Anlage A

Bebauungsplan K 73.1 „Friedrich-Bender-Straße / Schwarzer Weg“ – 1. Änderung

- I. Anregungen der Öffentlichkeit gemäß § 3 Abs. 2 BauGB
- II. Anregungen der Behörden und sonstigen Träger öffentlicher Belange gemäß § 4 Abs. 2 BauGB
- III. Sonstige Änderungen und Ergänzungen

1. Seite 5: Durch Katasterdifferenz nicht eingemessene Gebäudeteile
2. A Nutzungsschablonen und Legende

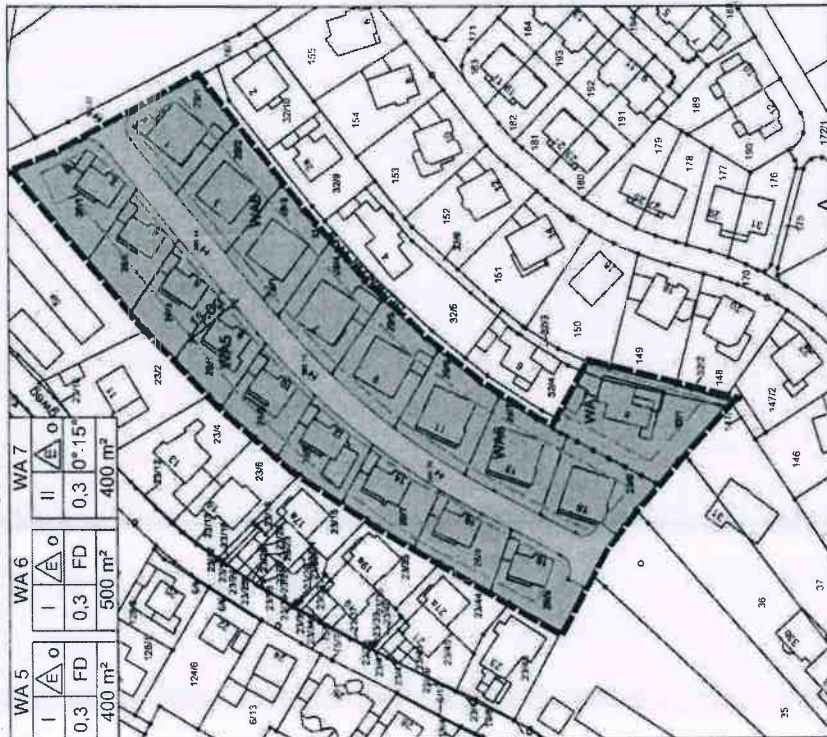
In dem Schreiben wird dargelegt, dass bei der neuen Katastereinmessung Garage und Gebäudevorsprung für die Baufenster übernommen wurden. Allerdings wurde der Balkon nicht eingemessen und befindet sich nach wie vor außerhalb des Baufensters. Es wird darum gebeten, das Baufenster so anzupassen, dass auch der Balkon innerhalb des Baufensters liegt.

In der Begründung zur Änderung Stand 09.11.2020 sind auf Seite 5 unter 4. die durch Katasterdifferenz nicht eingemessenen Gebäudeteile rot gekennzeichnet. Davon **betroffen** ist auch unsere o.g. Liegenschaft mit folgenden Gebäudeteilen: Garage, seitlicher Vorsprung und Balkon.

Bei der Festlegung der Baufenster sind dann auch die Garage und der seitliche Vorsprung neu verzeichnet worden, nicht aber unser Balkon (zur Info: Dieser wurde nicht nachträglich angebracht), der zumindest nach der uns vorliegenden Nutzungsschablone nicht im Baufenster liegen würde.

Wir bitten Sie, im Rahmen der Änderung auch für unsere Liegenschaft die überbaubaren Flächen so festzulegen, dass sie sich am vorhandenen Gebäudebestand im Plangebiet orientieren und sich unser Balkon analog zu den anderen Gebäuden im Baufenster befindet.

Der Anregung wird gefolgt. Es wird für die Festsetzung des Baufensters eine Gebäudekubatur gemäß dem letzten genehmigten Stand in den in der Verwaltung vorliegenden Hausakten bzw. des neuesten Katasterstandes angenommen.

Anlage

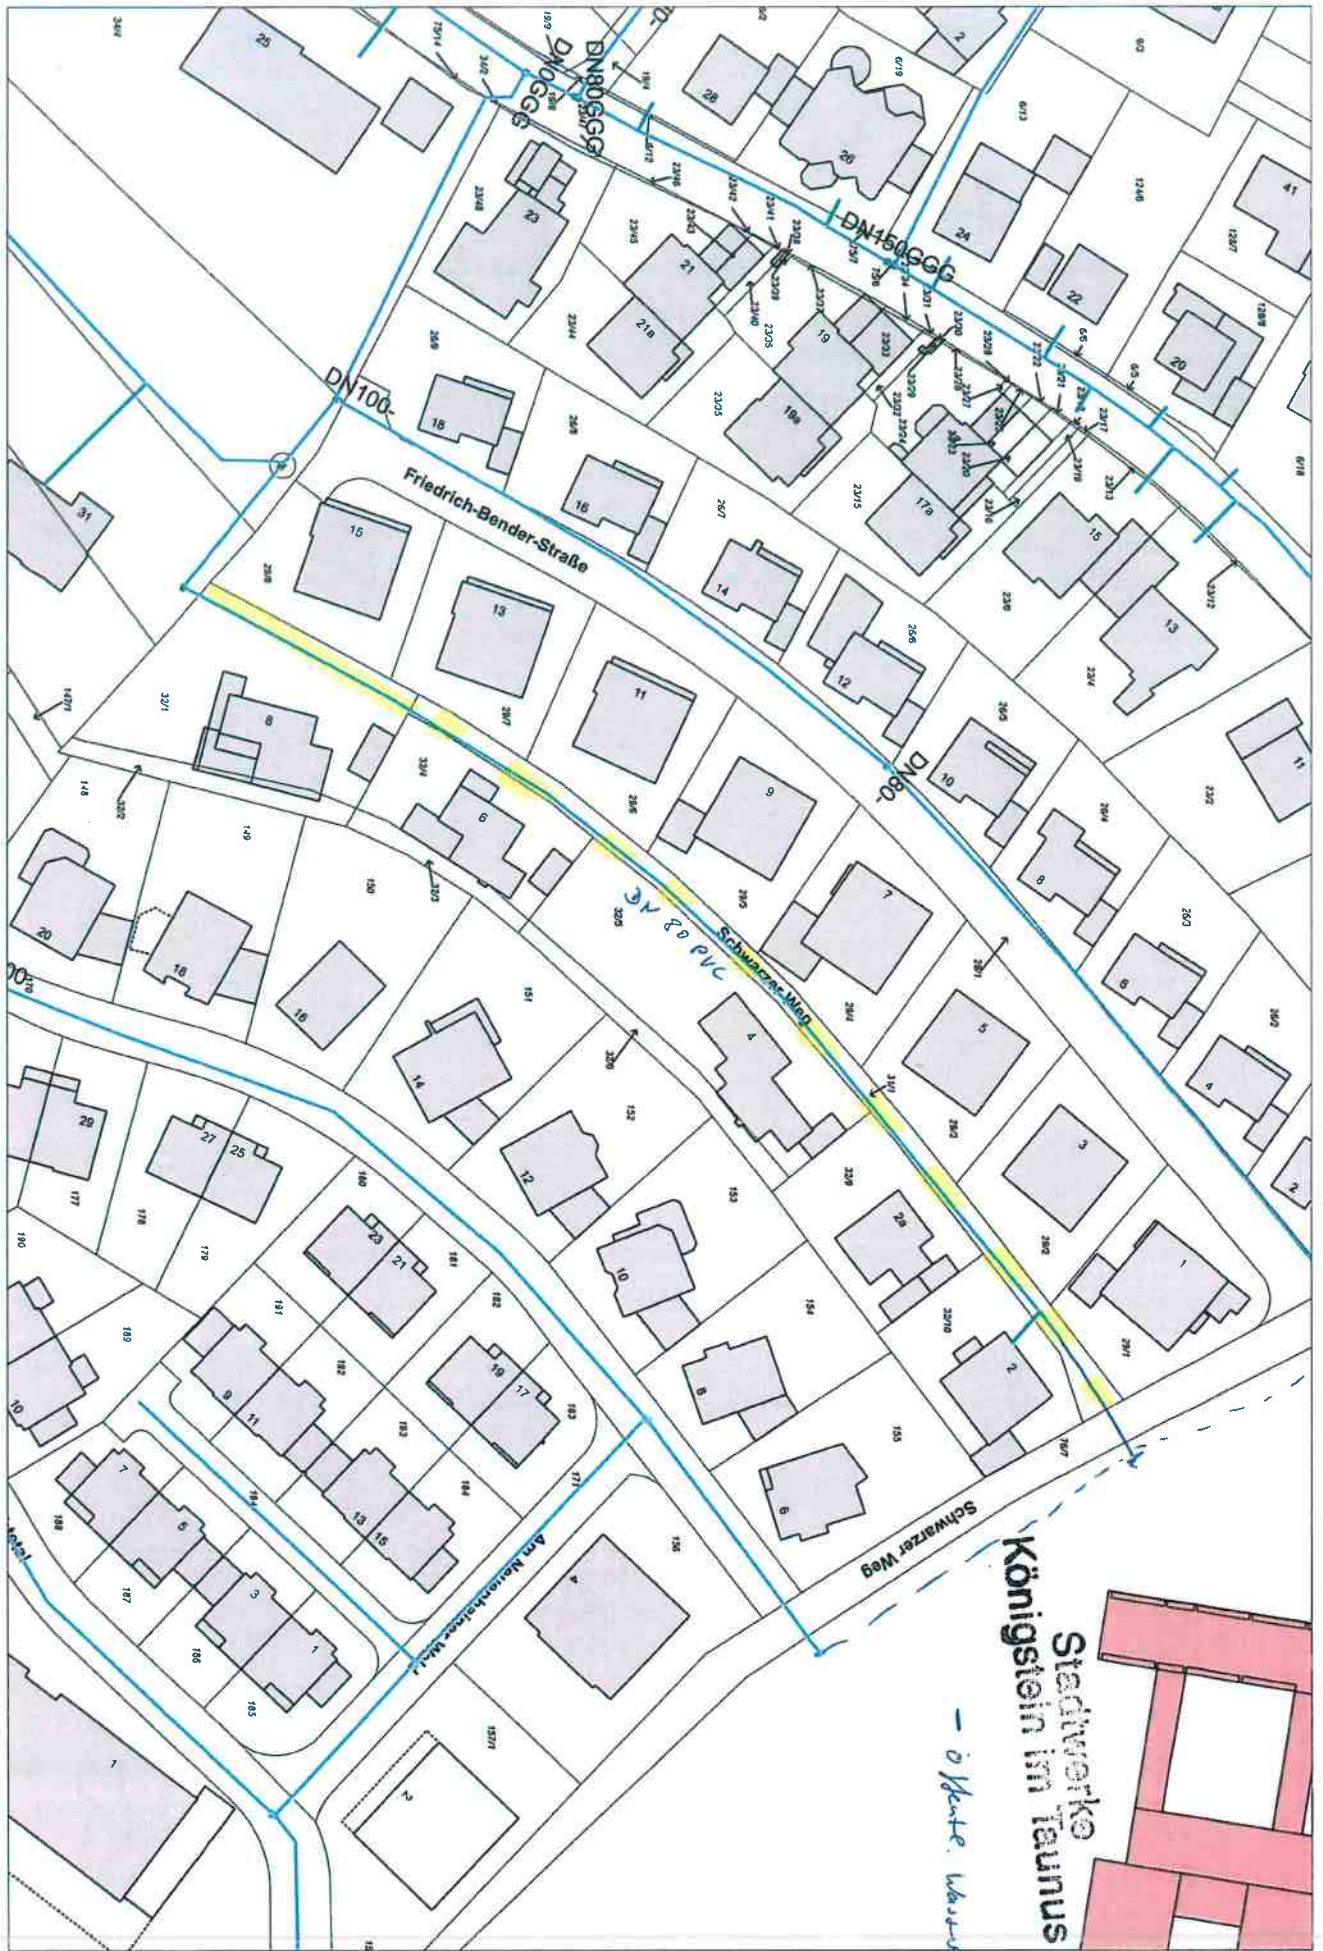
Diese Wasserleitung hat dann im weiteren Verlauf außerhalb des Geltungsbereiches (südwestlich vom Geltungsbereich) Verbindung zum Hainerbergweg. In der Anlage ist ein Lageplan mit der Wasserleitung beigelegt.
